**Complément demande de dispense d'étude d'impact au cas par cas de la réserve en eau des
Crétinières, du GAEC des Robinets.**

Ce complément fait suite à la demande de complément du 10 septembre 2019 de la direction régionale de l'environnement de l'aménagement et du logement des Pays de la Loire

Vous m'avez transmis le formulaire de demande d'examen au cas par cas préalable à la réalisation d'une éventuelle évaluation environnementale, reçu le 3 septembre 2019, pour le projet de création d'une réserve en eau, sur la commune d'Orée d'Anjou (Maine- et-Loire).

Classement du barrage :

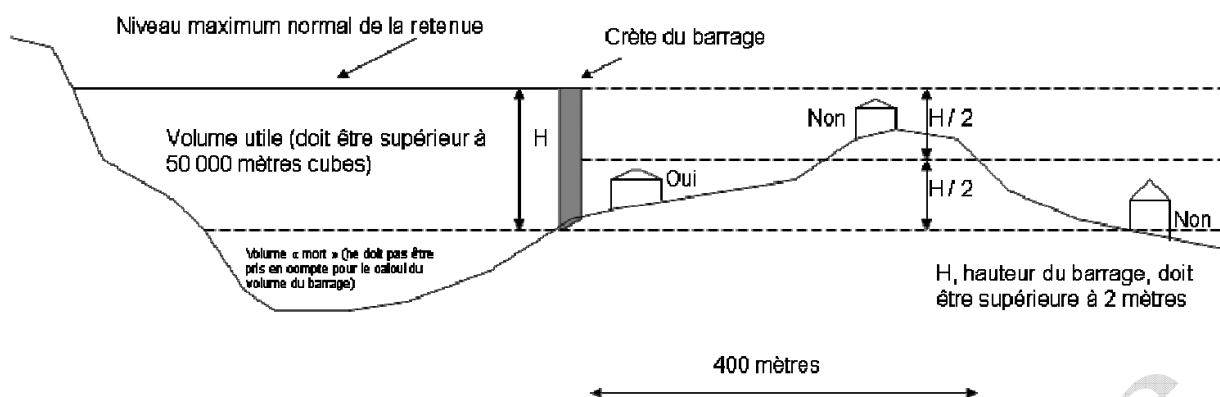
- Le formulaire indique que le projet n'est concerné que par la catégorie 16b de l'article R122-2 du code de l'environnement. Or, il semble qu'il soit également concerné par la catégorie 21a définissant les projets soumis à examen au cas par cas : « Barrages et autres installations destinées à retenir les eaux et à les stocker de manière durable : a) Barrage de classe B et C pour lesquels le nouveau volume d'eau ou un volume supplémentaire d'eau à retenir ou à stocker est inférieure à 1 million de m³ ».

le barrage de la réserve en eau des Crétinières n'est pas classé suivant l'article R 214-112 du code de l'environnement.

Classe	Condition de l'arrêté du 12 mai 2015	Valeurs de la réserve en eau
A	$H \geq 20 \text{ m}$ et $H^2 \times V^{0,5} \geq 1500$	H = 6,5 mètres V= 70000 m ³ $H^2 \times V^{0,5} = 11.18$ Habitation 400 m aval = 0
B	$H \geq 10 \text{ m}$ et $H^2 \times V^{0,5} \geq 200$	
C	$H \geq 5 \text{ m}$ et $H^2 \times V^{0,5} \geq 20$ <u>ou</u> $H > 2 + V > 0,05 +$ au moins 1 habitation 400 m aval

Prise en compte des habitations dans la zone des 400 m à l'aval d'un barrage pour son classement en C

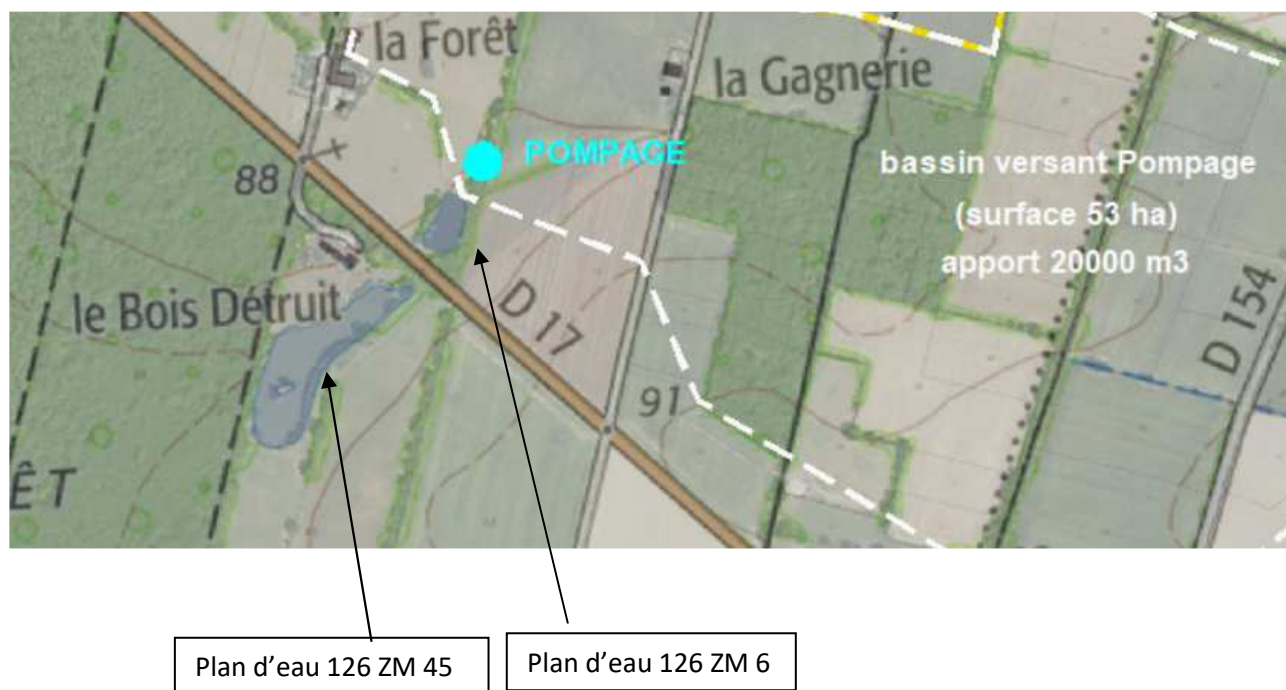
En effet, même si les critères géométriques du futur barrage (volume : 70 000 m³ et hauteur de 6,5 m par rapport au terrain naturel) ne permettent pas seuls un classement en C, la présence d'habitations à l'aval immédiat du barrage (inférieure à 100 m) permet ce classement, conformément aux prescriptions de l'article R214-112 du code de l'environnement.

Merci de bien vouloir compléter le formulaire en conséquence (ou de justifier du non-classement en C du futur ouvrage) et de fournir les éléments concernant l'ouvrage (sa topographie via des coupes transversales notamment, son étanchéité, ses vannages et éléments de sécurité) ainsi que la gestion du niveau d'eau de la retenue, la surveillance (régulière et en cas de crise) et l'entretien prévus de l'ouvrage.

Ici la hauteur du barrage est de 6,5 mètres ; correspondant à la différence entre le haut de la digue 80.00 mètres IGN et le terrain naturel aval 73,5 mètres IGN. La moitié de la hauteur est donc située à la cote 76,75 m IGN.

Les seuils des habitations du village des Crétinières sont situés au-dessus de cette cote, et l'habitation du hameau de la Bossardière, dont le seuil est à la cote 75.17 mètres, est localisée au plus près à 405 mètres du pied du talus de la réserve en eau.
